臺北市建築管理工程處 函

主旨：檢送本處112年9月20日營建法規研究小組第404次會議紀
錄1份，各與會單位如有其他補充意見，請於文到7日內具
文提供，請查照。

臺北市建築管理工程處營建法規小組第 404 次會議紀錄

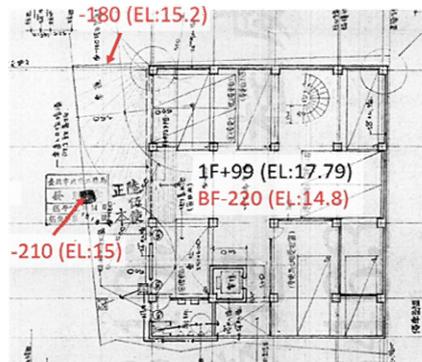
- 一、按都市發展局 105 年 6 月 28 日北市都建字第 10564302900 號函示，為遏止集合住宅公寓大廈建築物不當裝修情事，以維護全體區分所有權人之生活品質與共同利益，本市集合住宅申請裝修成多間套房及增設變更兩間(含)以上浴室、廁所案件，需檢附直下層所有權人同意書。
- 二、提案建築師表示，位於本市商業區住商混合之建築物，倘原核准「非集合住宅」之樓層，擬申請變更為 B4 類組(旅館)使用，增設 2 間以上浴室廁所時，是否須適用都市發展局 105 年 6 月 28 日北市都建字第 10564302900 號函，於辦理變更使用執照或室內裝修時，檢附直下層所有權人同意書？但就該函字意，似僅侷限「集合住宅申請裝修成多間套房及增設變更兩間(含)以上浴室、廁所案件」，故建築物原核准用途若非供集合住宅使用者，應無該函之適用，建請統一執行標準，實感德便。

- 一、按都市發展局 105 年 6 月 28 日北市都建字第 10564302900 號函示，僅限建築物核准用途為集合住宅之建築物，申請裝修成多間套房及增設變更兩間(含)以上浴室、廁所案件，且其直下層用途為集合住宅者，始須檢附直下層所有權人同意書。(參見附圖)
- 二、為統一執行標準，本案續請使用科專案簽報核定後，納入解釋函令彙編，以廣週知。

▲ 鄰地145地號 地下室平面圖

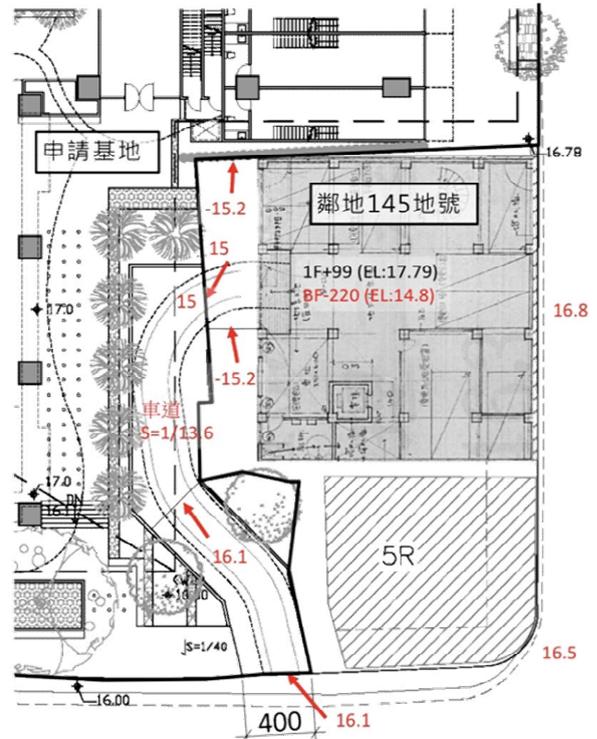
- (一) 本案申請建築線指示圖，○○街 57 巷非屬指定建築線之現有巷。本案都市更新劃定範圍內之現有巷（○○街 57 巷），指定時間為 67 年，而鄰地（○○段二小段 145 地號）乃 64 年申請核准，65 年完工之建物，早於現有巷之指定。另 145 地與劃定範圍內現有巷並無相連。
- (二) 經調閱鄰地 145 地號（64 建字第○○○號、65 使字第○○○號）建築執照相關圖面，申請建物之地下室為停車空間，經由都更範圍私人土地進出，該範圍並非 67 年指定之現有巷道路。

(三)本案擬依「臺北市現有巷道廢止或改道自治條例」第11條第1項第2款「現有巷道位於申請建築基地內且僅供基地內原住戶通行」之規定，於辦理建築執照時，檢附有關書圖，併案申請廢止或改道，得免依第6條至第10條程序辦理。茲擬修正方案如下，提請討論。

- 一、本案尚無「臺北市現有巷道廢止或改道自治條例」第 11 條第 1 項第 2 款之適用，請再行釐清本案廢巷改道之法令適用性。
- 二、提案單位所擬現有巷改道方案，因涉及鄰地 145 地號須申辦變更使用執照，恐不易整合鄰地意願，宜在不涉及鄰地變更之前提下，於基地範圍內設置迴車道。請提案單位調閱建築執照原卷照片及圖說瞭解高程、確認車道形式及廢巷改道方案後再提會討論。

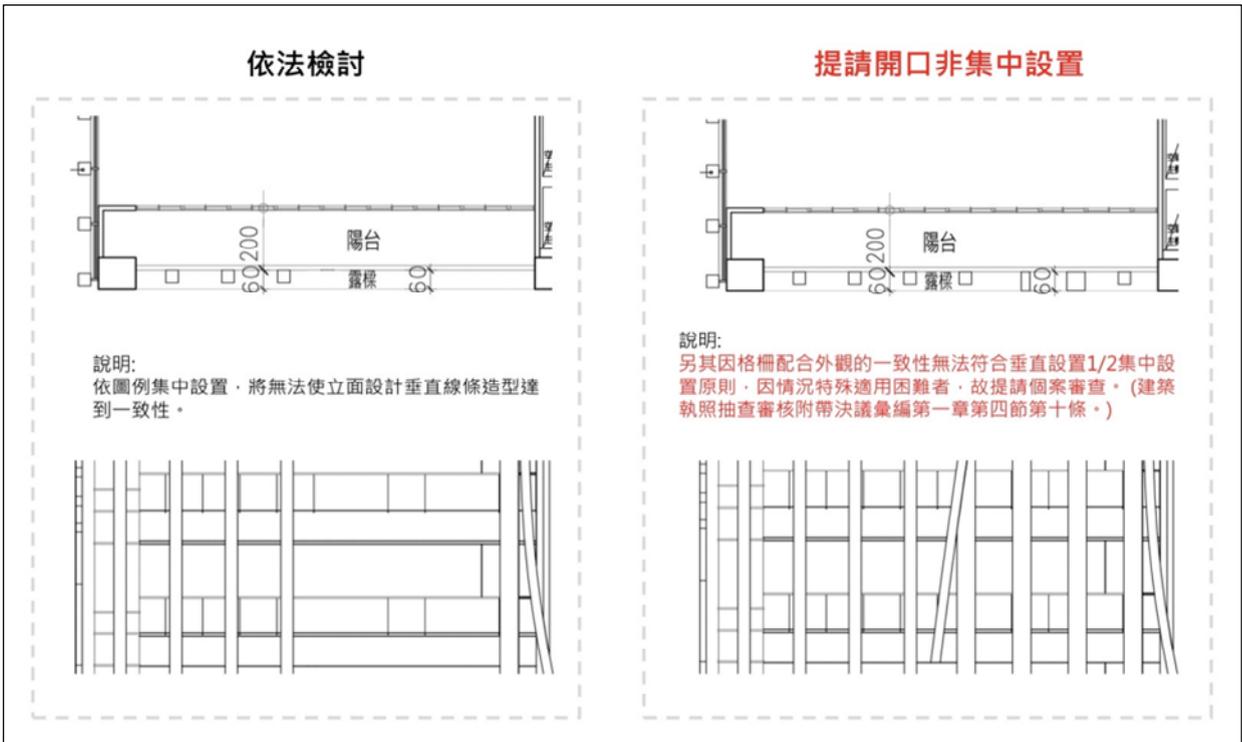
- 一、本案建築基地同【提案四】，前經都市設計及土地使用開許可審議委員會「第112015次專案委員會議決議(略以)「...陽及露臺外飾板請依相關法令檢討，並請建管處確認。」
- 二、據提案建築師表示，本案陽台裝飾物，依「臺北市政府建築執照抽查審核附帶決議暨建築管理案例彙編」第1章第4節第10條第2款：「垂直設置二分之一陽台長度(以集中設置為原則，但情況特殊適用困難者，得個案審查)且透空過半之裝飾版，並應留設淨寬75公分以上，淨高1.2公尺以上之無遮蔽開口。」本案為實踐設計理念及保持外觀一致性，裝飾物設置採留設淨寬大於75公分，淨高大於1.2公尺之無遮蔽開口，並檢討符合過半透空。

依法檢討

提請開口非集中設置

結論：本案陽台外緣附設裝飾性構造物，原則同意申設單位引用本處公告之「臺北市建築物附置裝飾性構造物設計原則」草案檢討並適用。
